Tárgy: teljes eljárás, véleményezési szakasz
Budapest IV. ker. Újpest Megyer Kertváros
KÉSZ készítése
Melléklet: -
Hiv. szám: 322-58/2017

Tárgy: Bp., IV. ker., Megyer Kertváros
városrész területére vonatkozó
KVSZ és szabályozási terv
tervezetének véleményezése.

tárgy: Budapest IV. kerület Megyer Kertváros (Bp. IV. ker. Újpest Szilas-patak – Baross utca – Fóti út – Váci út által határolt terület) kerületi építési szabályzat (KÉSZ) véleményezés

Tárgy: Megyer Kertváros városrész KÉSZ –
véleményeztetés

IV. kerületet érintő országos vízminőség-védelmi terület övezeti lehatárolása

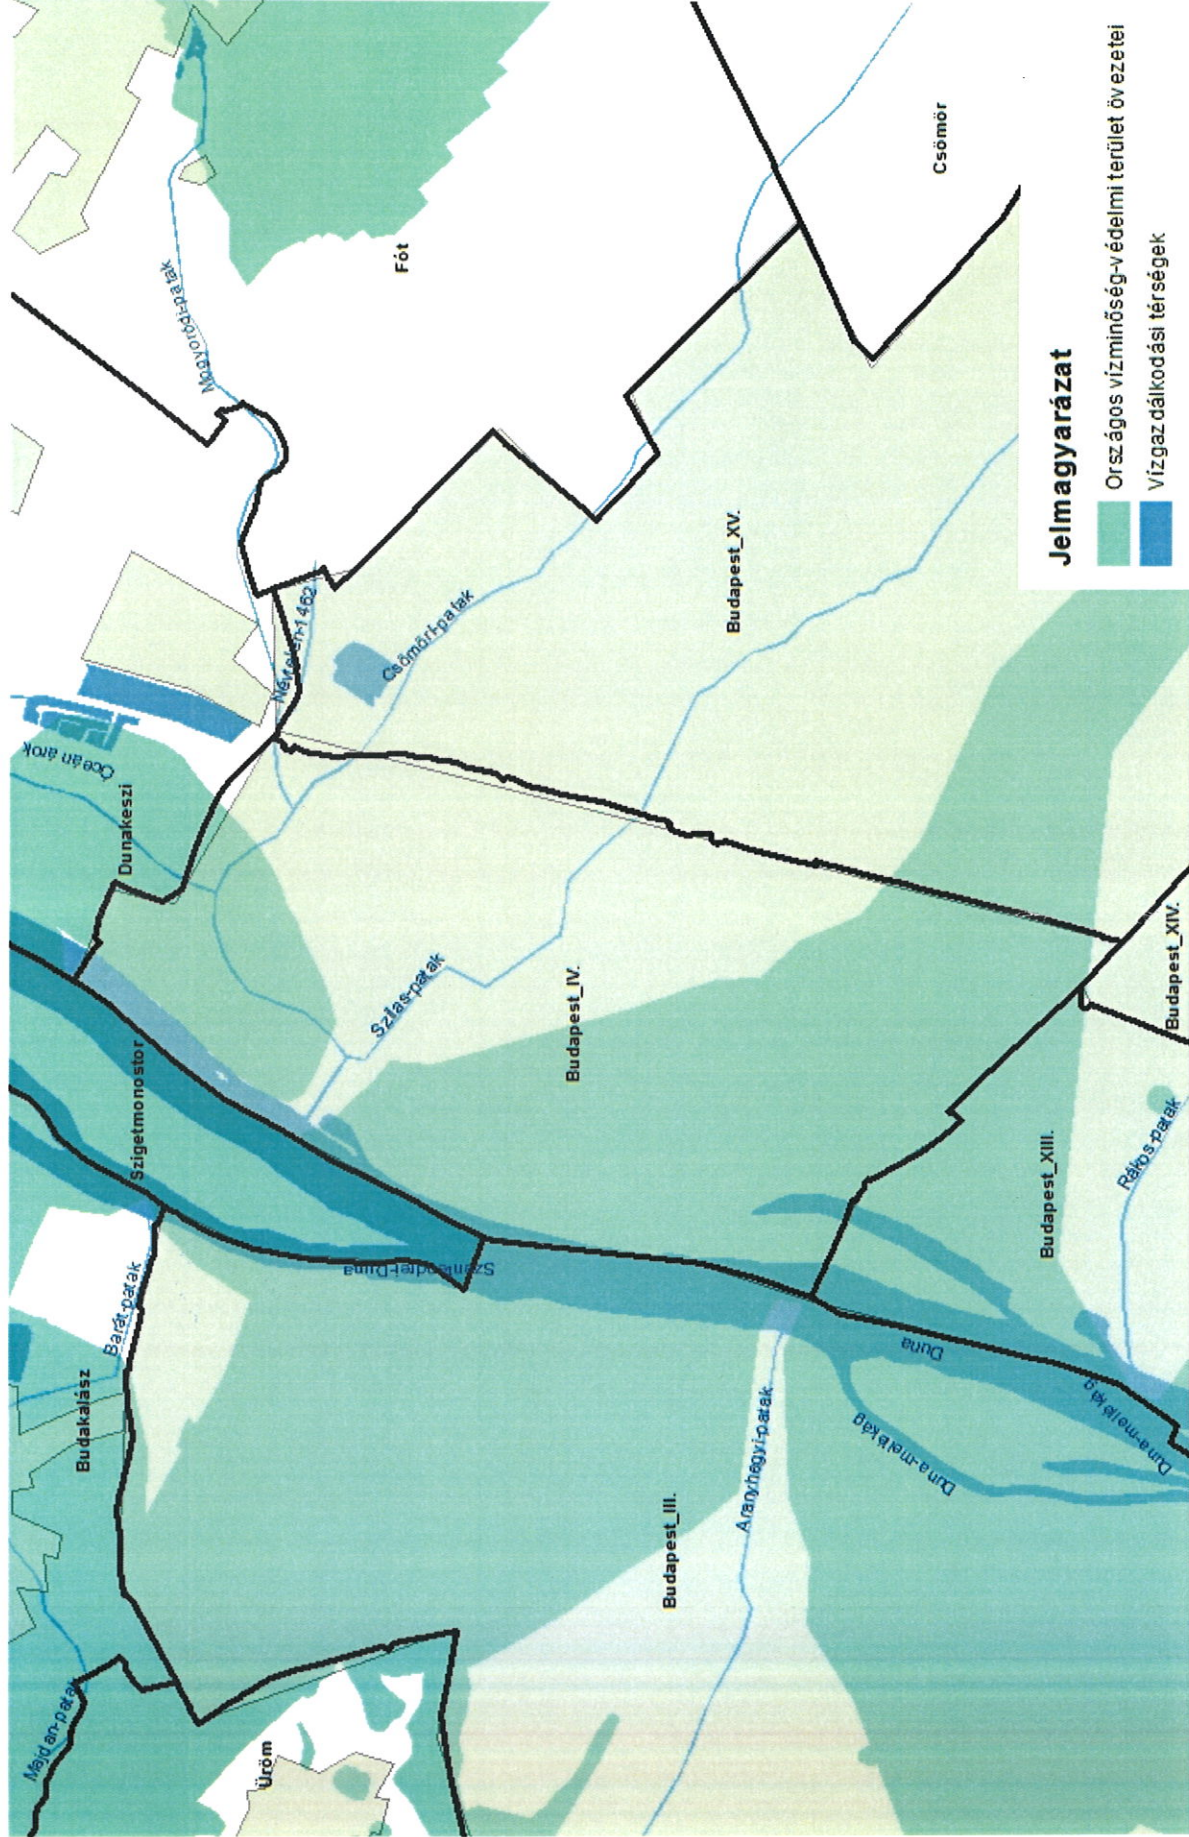
Tájékoztatom továbbá, hogy az „Országos Területrendezési Tervről” szóló **2003. évi XXVI. törvény** 3/7. melléklete alapján a területet érinti az Országos vízminőség-védelmi terület övezete, melynek lehatárolását tartalmazó térképet „.jpg” formátumban levelünk mellékleteként csatoljuk.

- El kell készíteni a felszíni vízrendezési tervet.
- A felszíni vizeket a befogadóig el kell vezetni.
- A befogadó vízfolyás, csatorna befogadó képességét ellenőrizni kell, és amennyiben nem megfelelő, a rendezését be kell tervezni.
- Amennyiben a befogadó vízfolyás a beépítésből származó többletvizek befogadására nem képes, a beépítésre kerülő területen belül meg kell oldani a többlet csapadékvíz időszakos tározását.
- A vízfolyások, csatornák esetében 3-3 m parti sáv nem építhető be. A partéltől számított 3-3 m távolságon belül építményt, fát, kerítést, bármilyen a fenntartást, esetleges védekezést akadályozó létesítményt elhelyezni tilos.

- Schiller szabályozási terv javaslat

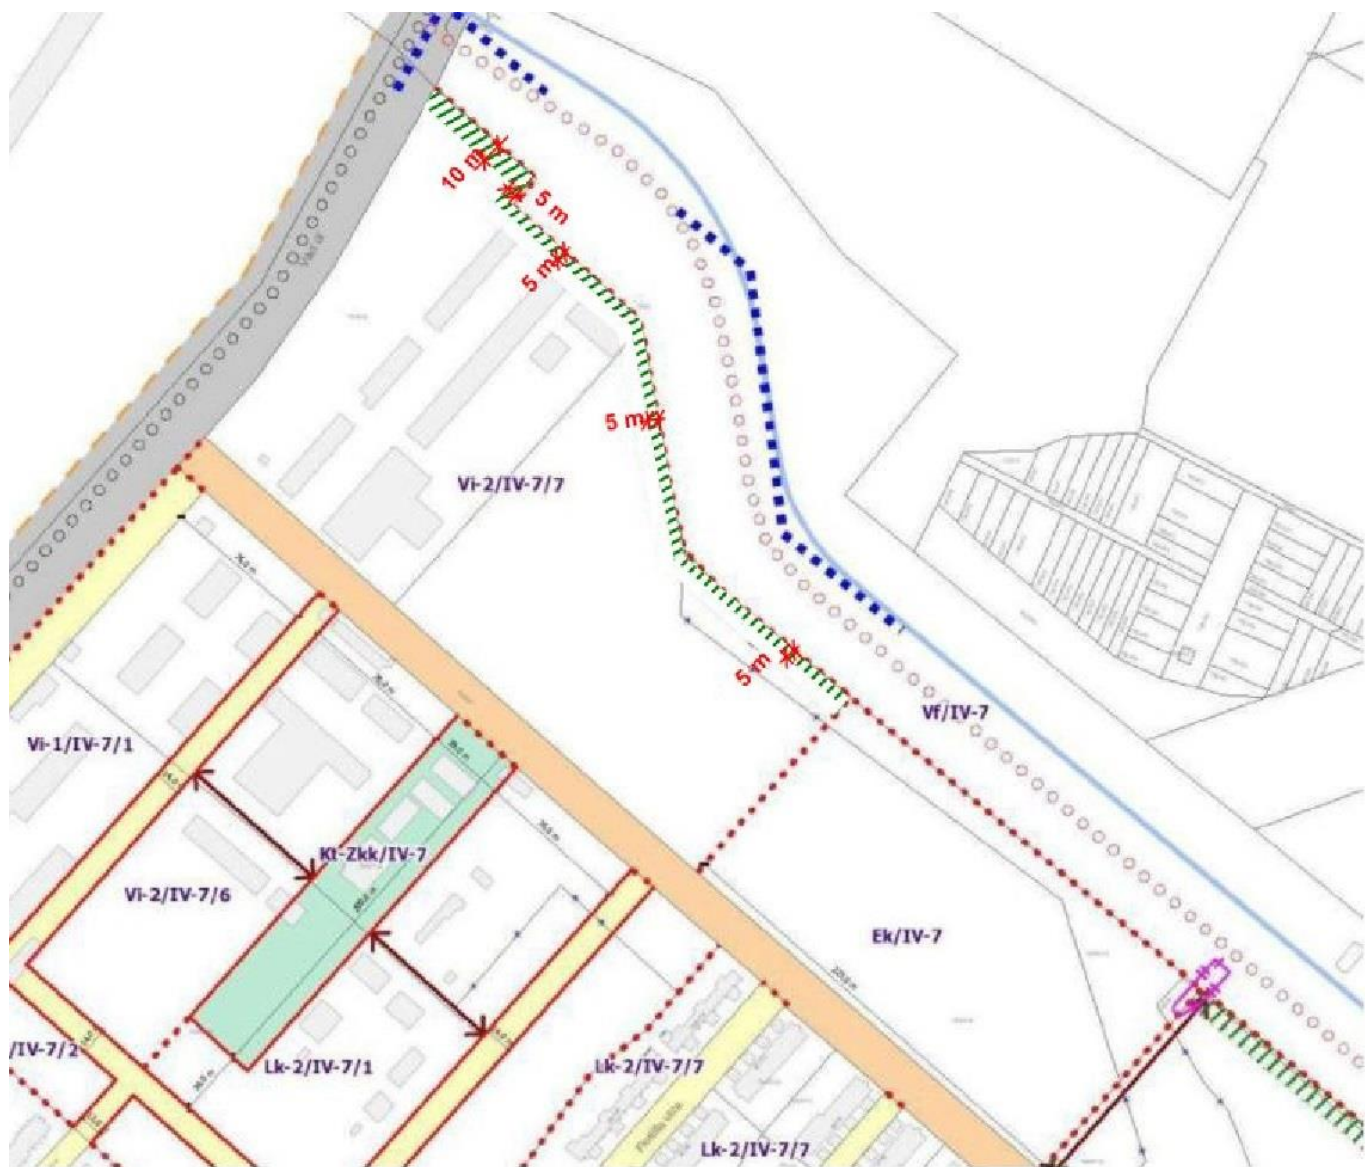
Tárgy: 76485/88 helyrajzi számú ingatlan fejlesztése Vi-2/IV-7/7 építési övezetben

A nemrégiben Önöktől megvásárolt Budapest IV. kerület, Váci út menti, 76485/88 hrsz-ú ingatlant („Ingatlan”) érintő fejlesztésekkel kapcsolatban az alábbi kéréssel fordulok Polgármester Úrhoz, és kérem szíves együttműködését az ügyben.
